使用前検査申請書の変更について

原発本第 183 号
令和 5 年 2 月 17 日

令和 4 年 3 月 7 日付け原発本第 217 号をもって提出しました玄海原子力発電所第 3 号機使用前検査申請書（令和 4 年 3 月 30 日付け原発本第 237 号にて使用前検査申請書の変更について提出）の記載事項を変更しましたので、原子力発電工作物の保安に関する命令第 19 条第 3 項の規定により別紙のとおり変更の内容を説明する書類を提出します。

玄海原子力発電所第3号機

2. 1 使用前検査申請書

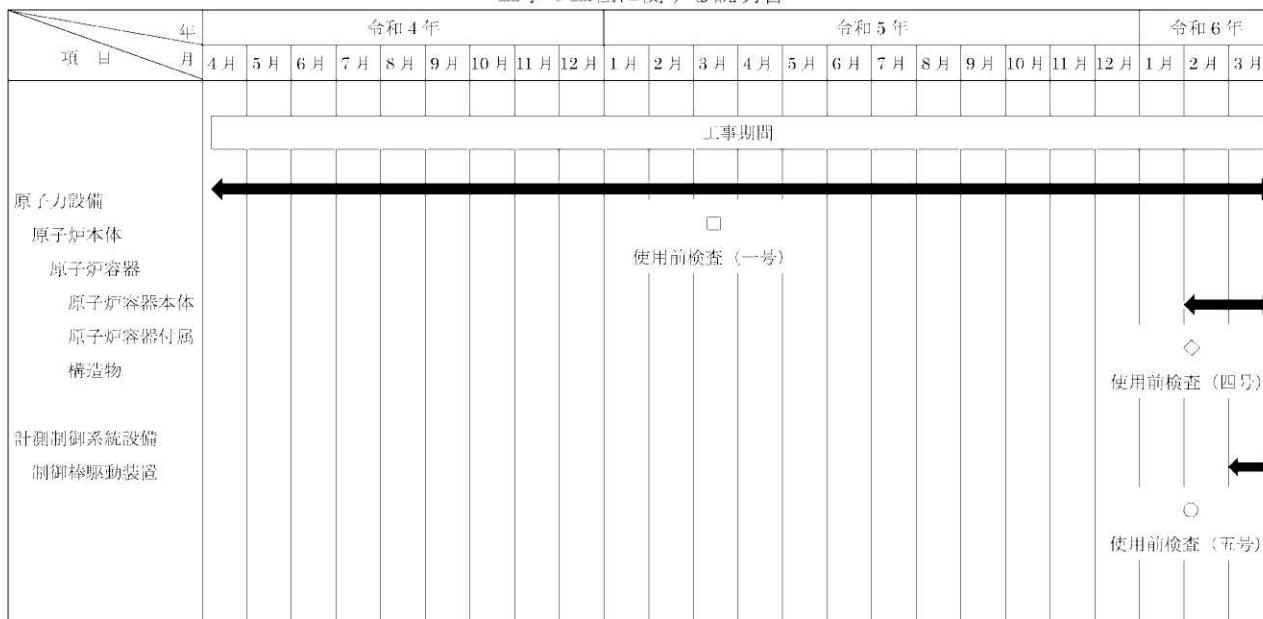
変更の内容	玄海原子力発電所第3号機の改造の工事 (変更前)	
	検査希望年月日	(一号) 自 令和4年 4月 6日 至 令和6年 3月
		(四号) 自 令和6年 2月 至 令和6年 3月
		(五号) 令和6年 3月
	使用開始予定年月日	令和6年 3月
	原子炉等規制法第43条の3の11第1項の検査のための申請をした場合は、その年月日	令和4年 3月 7日 令和4年 3月 30日
変更の内容	(変更後)	
	検査希望年月日	(一号) 自 令和4年 4月 6日 至 令和6年 2月
		(四号) 自 令和6年 1月 至 令和6年 2月
		(五号) 令和6年 2月
	使用開始予定年月日	令和6年 2月
	原子炉等規制法第43条の3の11第1項の検査のための申請をした場合は、その年月日	令和4年 3月 7日 令和4年 3月 30日 令和5年 2月 17日
変更の理由	玄海原子力発電所第3号機の原子炉容器上部ふた取替工事の工事工程の見直しに伴い、「検査希望年月日」、「使用開始予定年月日」及び「原子炉等規制法第43条の3の11第1項の検査のための申請をした場合は、その年月日」を変更する。

工事の工程に関する説明書

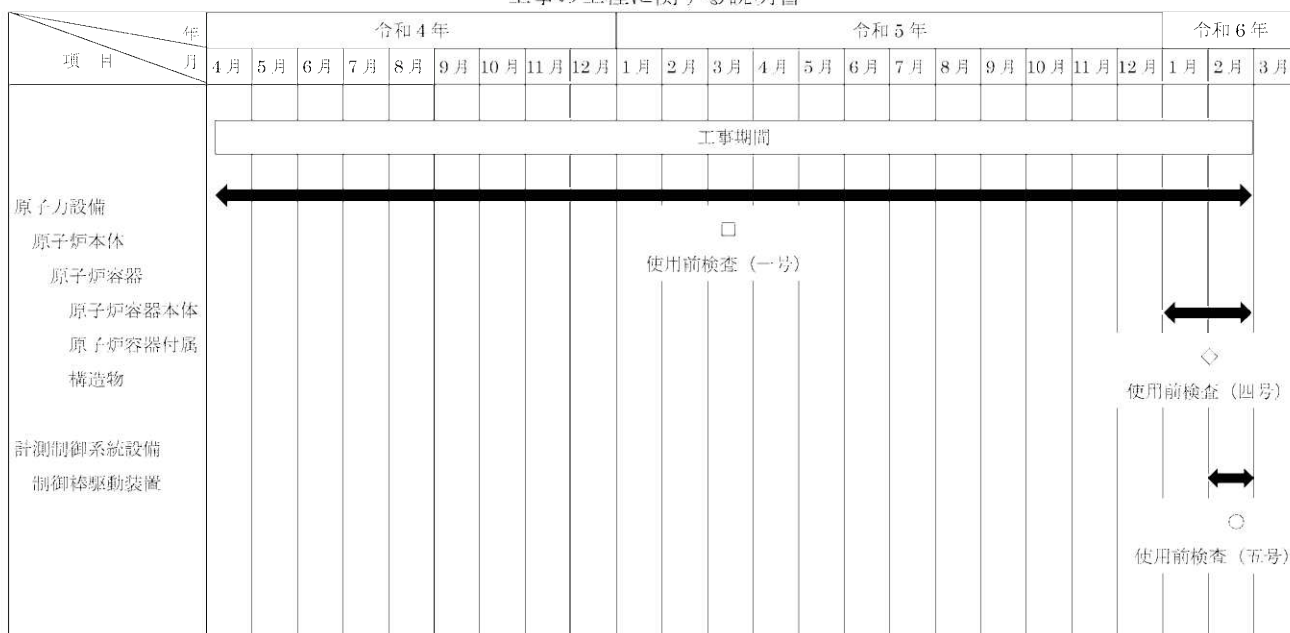
変更前

変更後
